**CCR-VIA -- COMITATO DI COORDINAMENTO REGIONALE PER LA
VALUTAZIONE D'IMPATTO AMBIENTALE**

Giudizio n° 3554 del 11/11/2021

Oggetto: Modifica sostanziale di un impianto di recupero di rifiuti metallici non pericolosi

Ditta ROT METAL Srl - Modifica sostanziale di un impianto di recupero di rifiuti metallici non pericolosi, attualmente autorizzato alla sola messa in riserva R13, per effettuare anche operazioni di recupero R4.

Fig. 5: ubicazione dei punti di misura

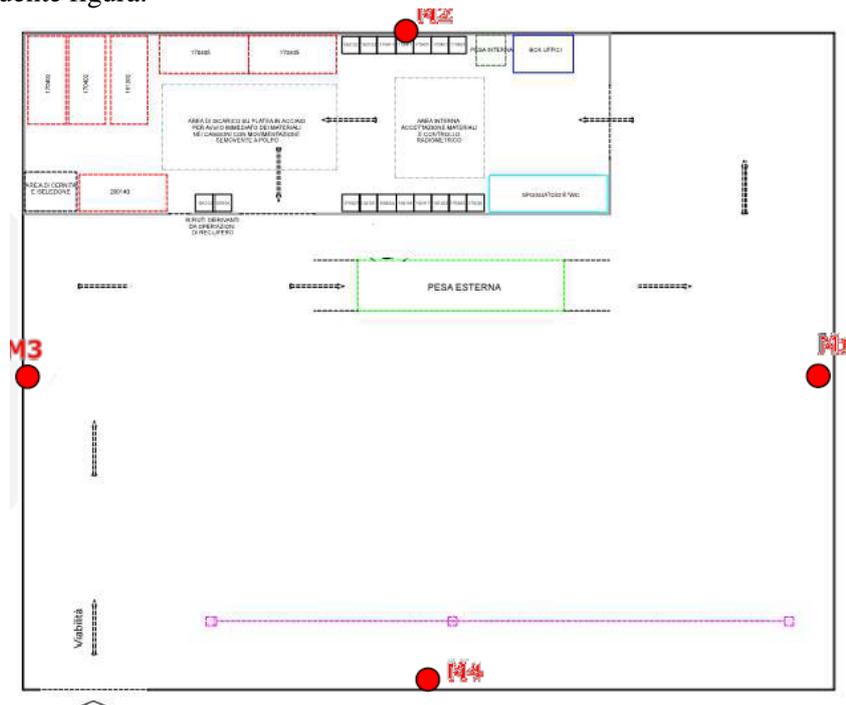
Preso atto che ai fini dell'installazione delle nuove attrezzature, Granulatore Stokkermill Compact Flexy per la lavorazione dei cavi elettrici e Pressa cesoia idraulica Gladio 366 per il trattamento di rottami, nella relazione il proponente prevede l'installazione di pannelli fonoisolanti le cui caratteristiche tecniche non sono descritte;

Dato atto che, ai sensi dell'art. 4 commi 5 e 7 della L.R. 23 del 17 Luglio 2007 in sede di rilascio del titolo autorizzativo, la valutazione previsionale dovrà essere integrata con la descrizione della barriera acustica;

La verifica del rispetto dei **valori limite di immissione** è stata effettuata lungo il perimetro della ditta. Nella scelta dei punti di misura si è preferito indagare quelli in cui è presumibilmente maggiore il contributo delle sorgenti, in quanto meno schermate o collocate lungo una direzione ove la sorgente è più direttiva, in cui si ritiene maggiore la differenza tra rumore ambientale e rumore residuo. L'ubicazione dei punti di misura è riportata nella seguente figura:
